ועדת שימור – מועצה מקומית זכרון יעקב

ישיבה מספר 01-2026 – יום ראשון 19/04/2026 ב באייר תשפ"ו

פרוטוקול החלטות

התב"ע המוצעת: (תשריט ונספח הבינוי)

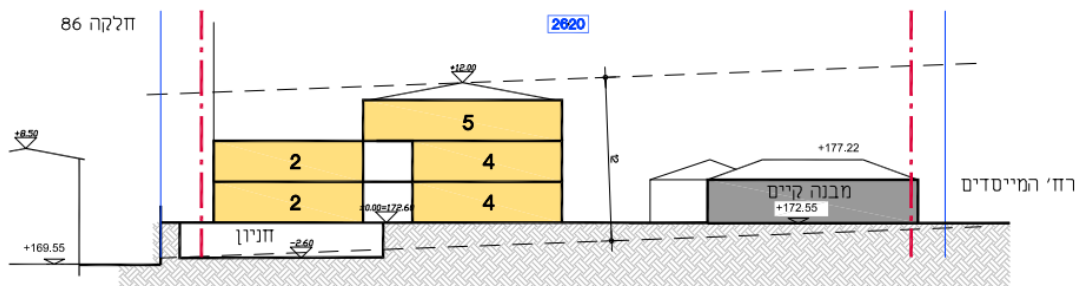
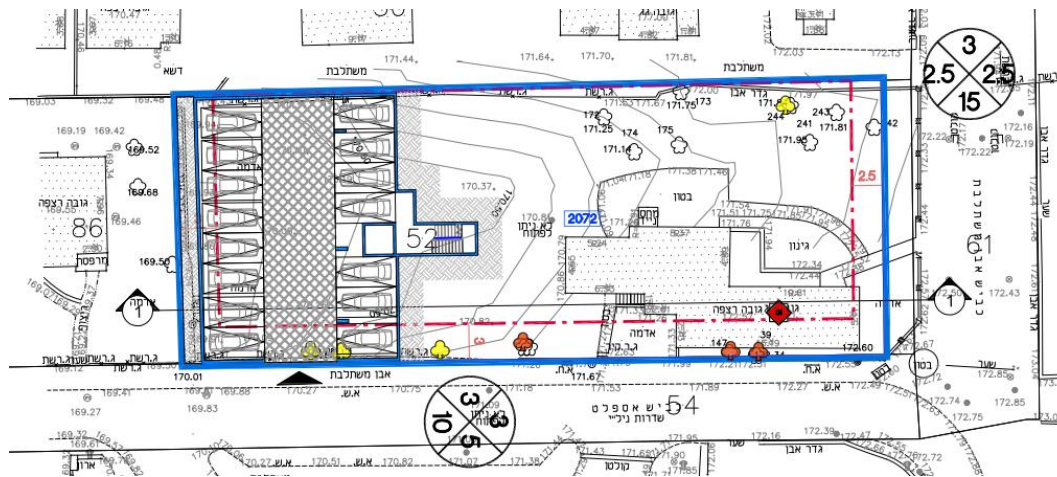
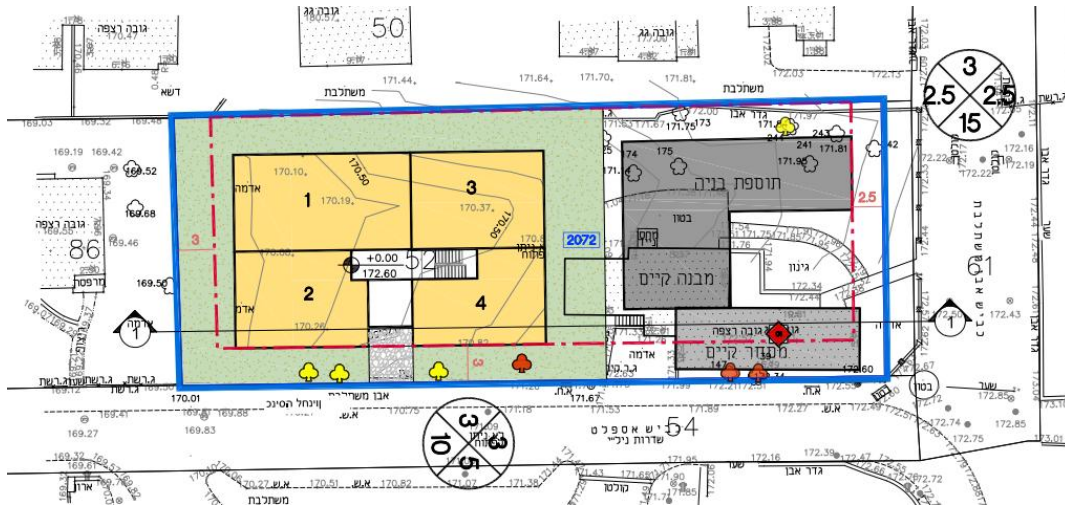
האם החצר הפנימית במגרש זה נתפסת כמרחב מארגן יסודי של המדרחוב - מרחב חיים פעיל המאפשר חדירה, מבט ותנועה - או כקרקע זמינה לניצול בנייה? ובהמשך לכך, האם התכנון המוצע שומר על עיקרון זה או מבטל אותו, בדומה לסוגיות שנדונו במגרשים אחרים במדרחוב (חצר רביב, חצר שכטר)?

האם הבינוי המוצע ממשיך את טיפוס הבינוי החצרי ההיסטורי, שבו המבנה והחצר פועלים כמערכת אחת, או שמא הוא מפרק את המגרש ליחידות נפרדות ומייצר אובייקט בדיד שאינו חלק מהמרקם?

כיצד משפיעים היקף המסה ותוספת הקומה על קנה המידה של המגרש ועל יחסי הבינוי חלל במדרחוב?

האם מדובר בהתאמה למרקם הקיים או בהכנסת נפח זר המשנה את אופיו?

האם עובדת חזית קידמית כפולה במגרש, למדרחוב המייסדים ולרחוב ניל"י מנוהלת באמצעות החצר הפנימית כאלמנט מאחד, או שהתכנון יוצר פיצול תפקודי ומרחבי בין החזיתות?

כיצד משפיע מיקום המגרש, מול בית אהרונסון ובנקודת כניסה היסטורית למושבה, על רמת הרגישות הנדרשת בתכנון, והאם הבינוי המוצע תואם את חשיבותו ההקשרית של האתר?

האם התכנית שומרת על מערכת החצרות והרצף המרחבי של מדרחוב המייסדים, או מחליפה אותם בלוגיקה של מיצוי קרקע ובינוי מרבי?

לאור האמור לעיל, התכנית המוצעת אינה עומדת בעקרונות השימור של מדרחוב המייסדים ואינה מאפשרת את שמירת הטיפולוגיה החצרית המהווה מרכיב יסוד במבנה המרחבי של המרכז ההיסטורי. הפגיעה אינה נובעת רק מהיקף הזכויות כשלעצמן, אלא מאופן מימושן: יצירת מסה בנויה רציפה, הקמת מבנה בדיד בעומק המגרש ותוספת קומה, המובילים לביטול החצר הפנימית כמרחב מארגן ולהמרת המגרש ממערכת חצרית למגרש בנוי. לפיכך, לא ניתן לאשר את התכנית במתכונתה הנוכחית. נדרש תכנון מחדש אשר יעמוד בעקרונות הבאים:

- שמירה על החצר הפנימית כמרחב פתוח, קריא ומתפקד, המהווה רכיב יסוד במדרחוב .
- הימנעות מיצירת מסה בנויה רציפה או מבנה בדיד החוסם את החצר .
- שמירה על שלמות המגרש כמערכת אחת, ללא פיצול תפקודי או מרחבי .
- התאמת היקף הבינוי וקנה המידה למרקם ההיסטורי של המדרחוב .
- ניהול שתי החזיתות הקדמית של המגרש באמצעות החצר הפנימית כאלמנט מאחד, ולא באמצעות הפרדה בין החזיתות .
- התייחסות למיקום המגרש כנקודת כניסה היסטורית וכאתר ייצוגי, המחייב רגישות תכנונית מוגברת .

לקבוע כי התכנית במתכונתה הנוכחית מבטלת את החצר הפנימית ופוגעת בטיפולוגיה החצרית של מדרחוב המייסדים, ועל כן אינה ניתנת לאישור. נדרש תכנון מחדש הנשען על החצר כעקרון מארגן.

החלטה: לשוב ולדון.

התכנית המוצעת:

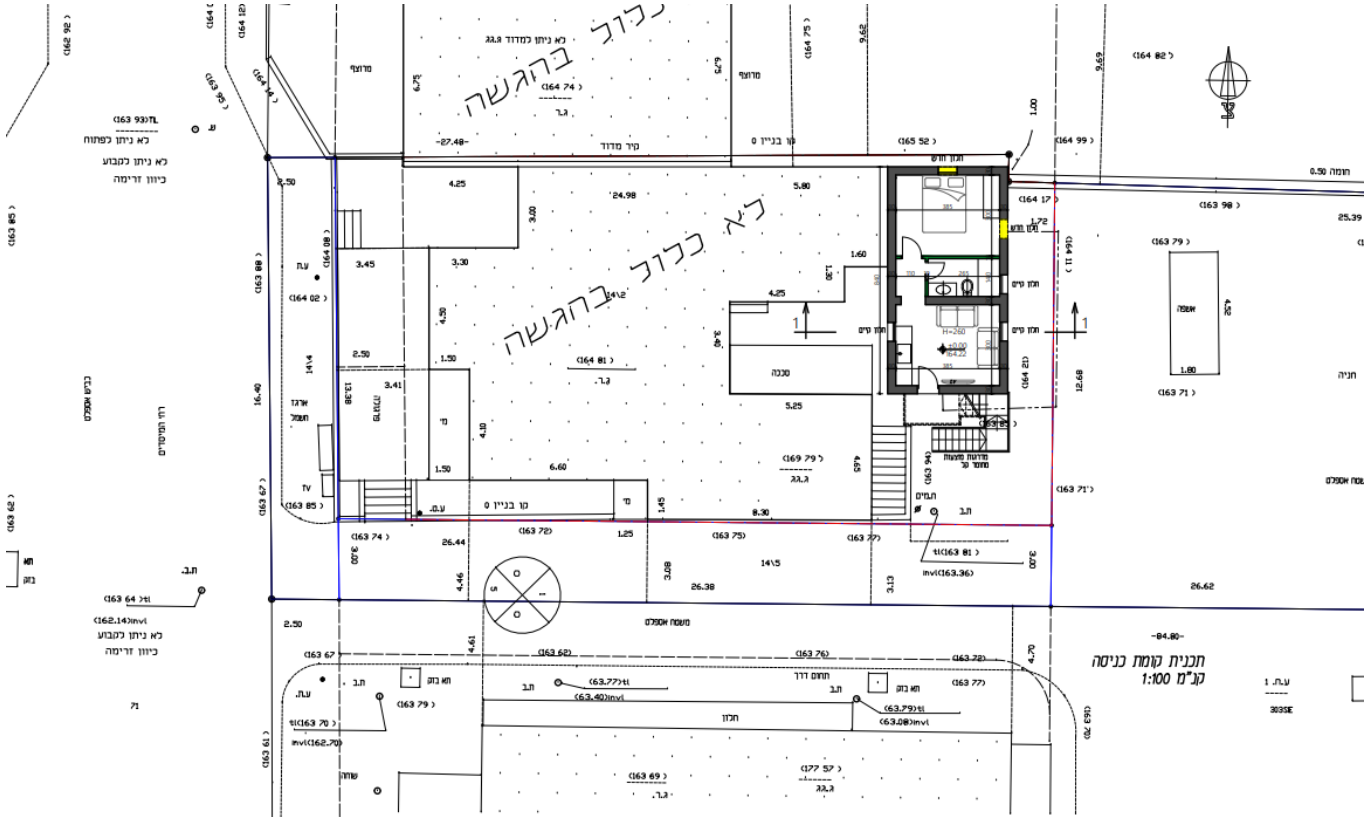
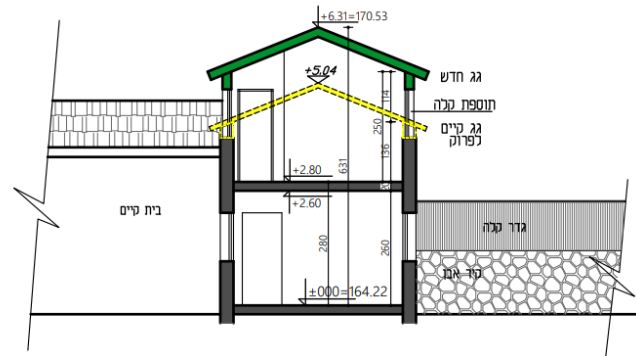
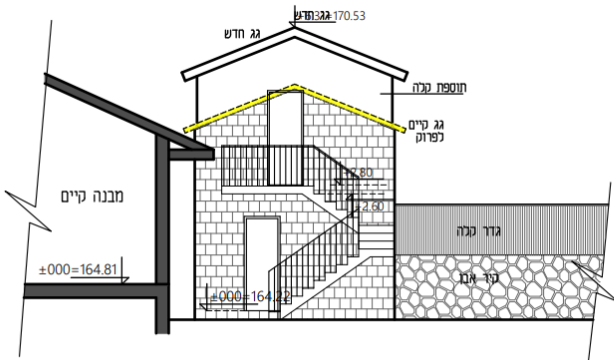
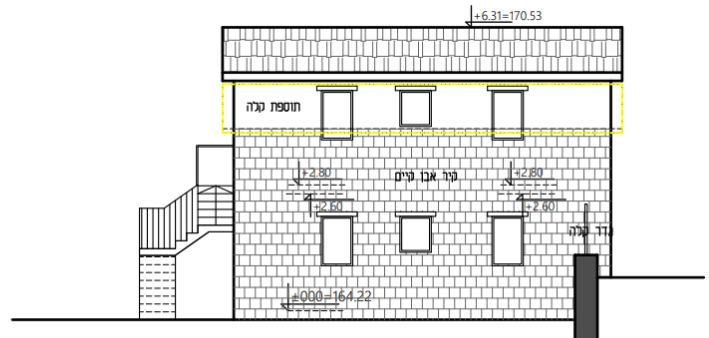
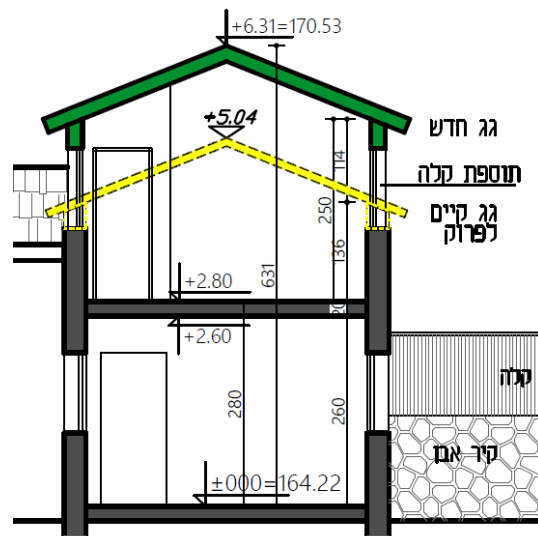
מיקום המבנה באתר אחורי והיעדר היררכיה תכנונית המבחינה בין המבנה לשימושים הסובבים אותו (תוכנית סביבה) פוגע באופן ישיר באיכות השימור ובהבנתו כמתבן היסטורי בעל משמעות. הוא עדין נקרא כמבנה אחורי בין הדרך גישה לפח המוטמן. במצב זה, לא ניתן לקרוא את המבנה כאתר לשימור. נדרשת הבחנה ברורה בין המבנה לשימושים תפעוליים סביבו, הגדרת מרחב מינימלי התומך בקריאתו, ושילוב מערכות באופן שאינו מטשטש את חזותו. במצבו הנוכחי, התכנון אינו נותן מענה שימורי מספק, ונדרשת השלמתו כתנאי להמשך קידומו.

תוספת הגובה, שינוי המעטפת והפיכת עליית הגג לקומה מלאה משנים את טיפוס המתבן ופוגעים בקריאותו כמבנה משקי היסטורי. עם זאת, תוספת גובה במבנה לשימור בדרגה 1 עדיין אפשרית במידה ואינה משנה את אופי המבנה ויכולה לשמש כתמריץ לשיקומו. לפיכך, ניתן לשקול הגבהה מצומצמת בלבד, בתנאי שאינה הופכת את עליית הגג לקומה מלאה ואינה מבטלת את אופיו המקורי של המבנה.

ברמת הפרטים, שינויים בפתחים ללא ביסוס תיעודי והיעדר הגדרה ברורה של אופן החיבור בין חדש לישן, לצד חוסר בתכנון כולל של פיתוח ומערכות, יוצרים סיכון לפגיעה באותנטיות ובהבנה החזותית והתפקודית של המבנה.

לאור האמור לעיל, התכנית המוצעת אינה מאפשרת בשלב זה בחינה שימורית מלאה, מאחר ואינה כוללת התייחסות למכלול המגרש ולסביבת המבנה, ואינה מבטיחה את קריאתו כמתבן היסטורי בדרגת שימור 1.

- הבחנה ברורה בין המבנה לשימושים תפעוליים (חניה, אשפה, תשתיות)
- הגדרת מרחב מינימלי התומך בקריאת המבנה;
- שילוב מערכות באופן שאינו פוגע בחזותו.

- תוספת הגובה תיבחן מחדש כך שלא תהפוך את עליית הגג לקומה מלאה;
- יש לשמר את אופיו של המבנה כמתבן הכולל חלל משקי תחתון ועליית גג.

- יש לשמר את מיקום הפתחים המקורי;
- כל שינוי יוצג באופן ברור ומנומק על בסיס תיעוד היסטורי.

- יש להציג פתרון ברור לאופן התוספת והחיבור למבנה הקיים;
- התוספת תעמוד באחד משני עקרונות: המשכיות טיפולוגית או הבחנה ברורה בין חדש לישן.

- יש להציג תכנית פיתוח הכוללת גיבון, גדרות, שערים וממשקי גבול;
- יש להציג את כלל המערכות כחלק אינטגרלי מהתכנון.

החלטה: הבקשה מאושרת.

ככל שיוחלט לממש שימוש מסחרי בקומת הקרקע, תפעל המועצה לביטול חניה בסמיכות לפרויקט, על מנת לאפשר מימוש ראוי של השימוש – מסחר, וזאת לאור חשיבות השימור.

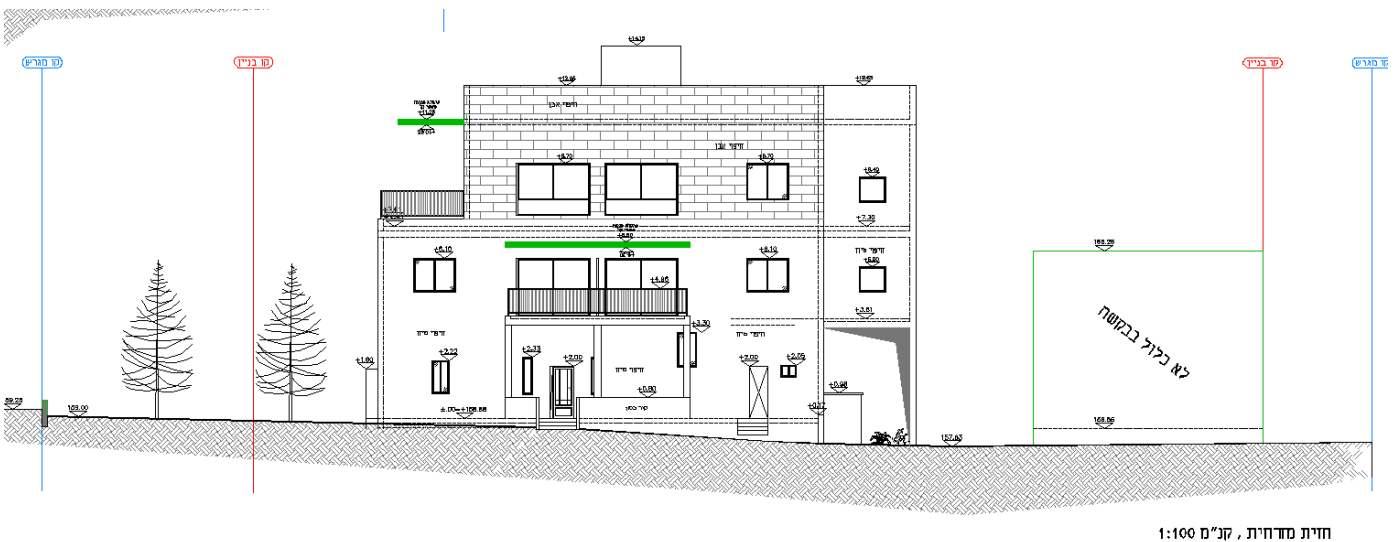
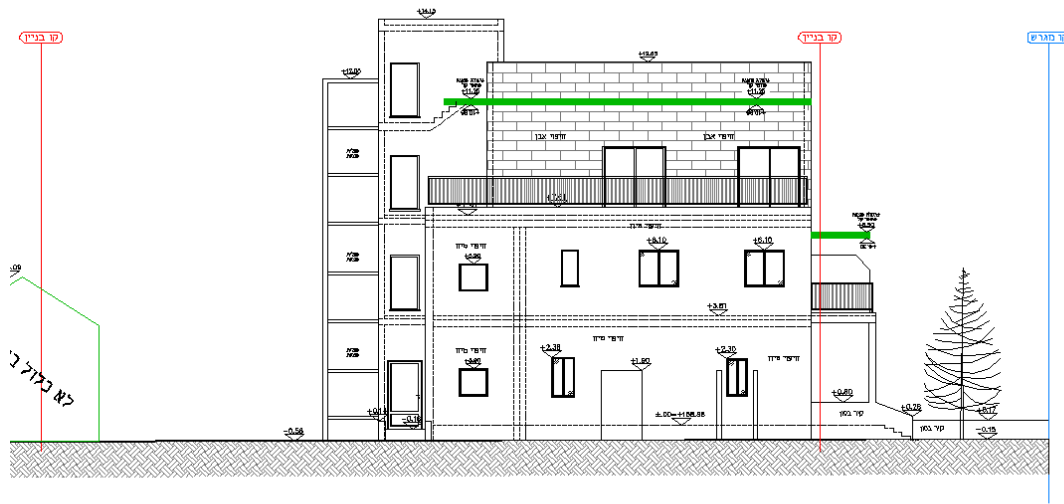
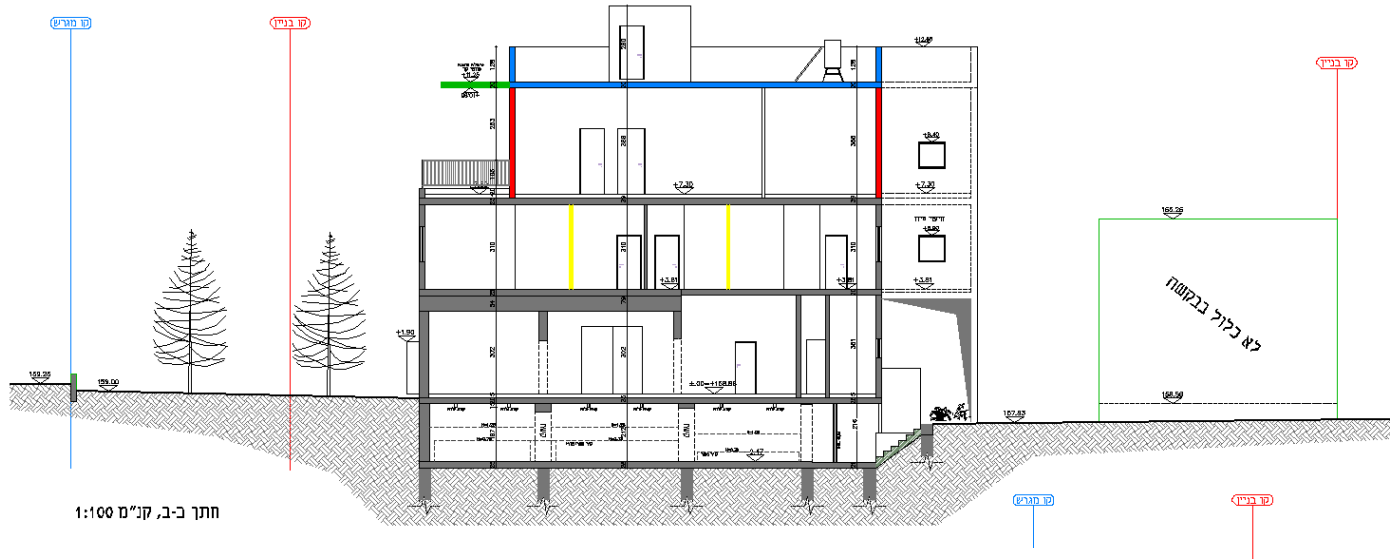
- קיימת סתירה בין תכניות קומת הקרקע (עמ' 2 ועמ' 5), בעיקר ביחס לפתרון החניה.
- התכנון כולל נסיגה של הקומה החדשה מרחוב הברושים ומהפינה הדרום מערבית.
- לא מוצגת תכנית פיתוח נופי כנדרש, לרבות מענה לציר הברושים המוגדר כמתחם לינארי לשימור.
- החומר שהוגש אינו כולל תיק תיעוד מקדים והדמיות כפי שנדרשו כבר באוקטובר 2025.

בשלב זה, בהיעדר תיק תיעוד מקדים מאושר ובהיעדר הדמיות, לא ניתן לקבוע את הקריטריונים השימוריים לבחינת התכנון, וממילא לא ניתן לקיים דיון תכנוני מהותי. התכנון המוצע נשען על הנחות שימוריות שטרם הוגדרו ואושרו, ועל כן כל בחינה פרטנית של פתרונות תכנון (בינוי, חניה, חזות, מערכות וכד') נעשית ללא בסיס מקצועי מספק וצפויה להשתנות לאחר גיבוש תיק התיעוד. לפיכך, בשלב זה הדיון יתמקד בדרישה להשלמת הבסיס השימורי, ולא בבחינת התכנון המוצע לגופו. הכולל: תיק תיעוד, הדמיות, תוכניות וחתכים. מוצע כי הוועדה תדון ותקבע דרישה ייחודית למתחם זה, לפיה על המתכננים להציג מל מלווה קצר המסביר כיצד התוספת המוצעת מבטאת את עקרון הרב שכבתיות ההיסטורית של החצר, בהוספת השכבה החדשה, כתוספת בת־זמנה, ואשר שומרת על קריאותן של שלוש השכבות הקיימות ואינה מטשטשת או מחליפה אותן.

- הכנת תיק תיעוד מקדים מלא ואישורו, בהתאם לנוהל ולהנחיות התכנית הכוללנית, כתנאי סף להמשך דיון .
- הצגת הדמיות וסכמת אינטגרציה חדש-ישן, לצורך הבנת ההשפעה המרחבית והנפחית של התוספות .
- הגשת מלל מלווה קצר, המגדיר כיצד התוספת המוצעת מבטאת את עקרון הרב-שכבתיות ההיסטורית ("השכבה הרביעית") במכלול החצר .
- בחינת העמדת הבינוי מחדש לרבות :
 - מיקום המעלית בהתאם להעמדה הראשונית, באופן שאינו בולט לתוך החצר ;
 - פתרון החניה בהתאם לחלופה המוצגת בעמ' 2, תוך צמצום הפגיעה בחזות הרחוב ובכניסה למגרש .
- הצגת תכנית פיתוח – הכוללת מערכות, גדרות, שערים, התייחסות לציר רחוב הברושים ולנטיעת ברושים כחלק בלתי נפרד מההצעה .
רק לאחר עמידה בתנאים אלו, ניתן יהיה לקיים דיון תכנוני מהותי בבקשה.

החלטה: הבקשה מאושרת אך מותלה באישור תיק תיעוד.

תכנית העמדה קנ" 1:250

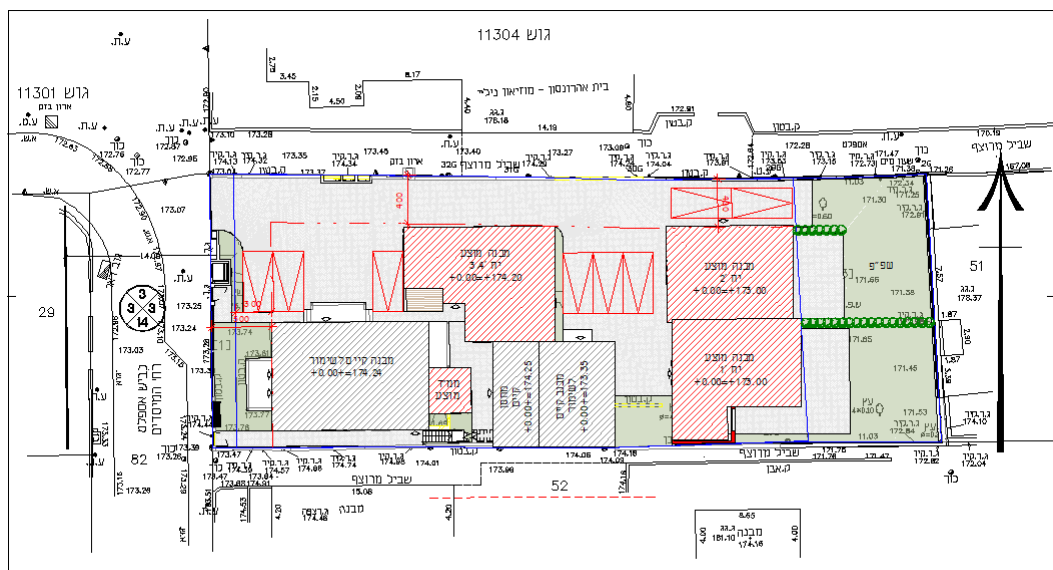
מן ההגשה עולה כי התכנון מתייחס בפועל לחזית אחת בלבד, ואינו מנצל או מפתח את פוטנציאל החזית הנוספת הפונה לסמטת ניל"י ולצומת.

לא מוצעת התייחסות לשימושים פעילים בחזית (לרבות מסחר או פונקציות ציבוריות-תיירותיות), ולא ניכרת התייחסות תכנונית למעמד המגרש כנקודת מעבר ושער למדרחוב.

מן ההגשה עולה כי התכנון מבטל את מרכיב החצר במכלול פתוח. הבינוי והסדרת החניות עושים שימוש בכלל שטח החלקה, כך שמרבית השטח הפתוח מתפקד כשטח תפעולי (דרכים וחניות), ללא מרחב חצר משמעותי. בהקשר זה:

- לא מתקיימת הבחנה בין מבנים לשטח פתוח כחלק ממערכת חצר משקית;
- דרישות לשימור מרכיבי חצר, לרבות עצים, אינן מקבלות ביטוי בתכנון;
- מבנה המשק בעורף אינו נקרא כחלק ממכלול חצר, אלא נטמע במערך הבינוי ומוסתר ע"י החניה;
- הבקשה כוללת תוספות גובה, המעצימה מגמה זו.

- א. קריאת מבנה המשק
האם התכנון המוצע מאפשר קריאה ברורה של מבנה הרפת/המחסן כמבנה משקי
היסטורי, כפי שנדרש בהחלטות קודמות.
- ב. יישום החלטות 2021
בחינה האם הדרישות שנקבעו בהחלטת ועדת השימור (חשיפת הרפת, טיפול
במבנה הקדמי, התאמת פתחים) יושמו באופן מלא ומהותי, או רק באופן פורמלי.
- ג. היעדר תכנון כולל למגרש
הבקשה מתייחסת לבינוי וליחידות דיור, אך אינה כוללת תכנון כולל של המגרש
כמערכת אחת (מבנים, חצר, תנועה, צמחייה וממשקי רחוב).
- ד. יחסי מבנה-חצר-רחוב
בחינה האם נשמרת ההיררכיה ההיסטורית של בית חזית-חצר-מבנה משק, או
שמתקבלת מערכת בינוי רציפה ללא הבחנה.
- ה. היקף ההתערבות
בחינת היקף הבינוי החדש והתוספות (לרבות גובה), והשפעתן על קריאות המכלול
ועל אופיו הטיפולוגי.

יש להציג פתרון תכנוני מלא לשתי חזיתות המגרש, לרבות החזית הפונה לסמטת ניל"י
ולצומת, בהתאם למעמדו כמגרש פינתי במוקד תירותי.

- הגדרת חצר פעילה ומשמעותית כחלק מהמערך ההיסטורי;
- ארגון תנועת כלי רכב וחניות באופן שאינו משתלט על המגרש;

- חשיפת חזיתותיו, לרבות לכיוון סמטת ניל"י;

- יש להבטיח כי המבנה אינו משמש כרקע לחניה או תשתיות.
 - שימור מאפייניו האדריכליים והקונסטרוקטיביים;
 - כל שינוי במבנה יתבסס על תיעוד היסטורי.
5. בינוי חדש ותוספות
- יש לבחון מחדש את היקף הבינוי המוצע, לרבות תוספות גובה,
6. פתחים ופרטים אדריכליים
- יש לשמר את מיקום הפתחים המקורי במבנים הקיימים;
 - כל שינוי ינומק על בסיס תיעוד;
 - הבינוי החדש יתוכנן בהתאם להנחיות ש/12/ג (פרופורציות, חומרים ופרטים)
7. פיתוח שטח וצמחייה
- יש להגיש תכנית פיתוח הכוללת:
- סימון ושימור עצים קיימים;
 - תכנון גדרות, שערים וממשקי רחוב;
 - הגדרת שטחי חצר פתוחים שאינם תפעוליים בלבד.

החלטה: הבקשה מאושרת,

בכפוף לתנאים שנקבעו בוועדת השימור מחודש 02.2021, לרבות חשיפת חזית מבנה הרפת, התאמת פתחים בהתאם להנחיות, ופירוט אופן הטיפול במבנה הקדמי; וכן בכפוף להחלטת ועדת הערר.
